COMMISSION ROYALE DES MONUMENTS ET DES SITES  
KONINKLIJKE COMMISSIE VOOR MONUMENTEN EN LANDSCHAPPEN

Objet : BRUXELLES. Rue de l'Etuve, 34. Demande de permis unique portant sur la transformation et la restauration de la maison à rue et de son « achterhuis » en logements et rez-de-chaussée commercial. Avis conforme de la CRMS.

En réponse à votre courrier du 27/05/2019, nous vous communiquons ***l'avis conforme favorable sous conditions*** rendu par notre Assemblée en sa séance du 19/06/2019.

Façade de la maison arrière – Photo demande de permis

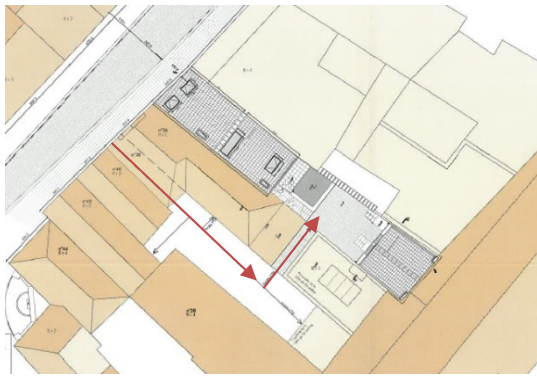
De la maison arrière ne subsiste que la façade à pignon, en état préoccupant. Les planchers et la toiture sont à l'état de décombres entassés entre celle-ci et le mitoyen arrière. Exposée depuis plusieurs années aux intempéries, la cohérence des maçonneries est assez fragilisée. La zone arrière était originellement accessible par un passage couvert traversant la maison à rue. Il a été supprimé probablement lors des travaux de 1842 lorsque son accès a été déplacé vers la venelle voisine située au nr. 38.
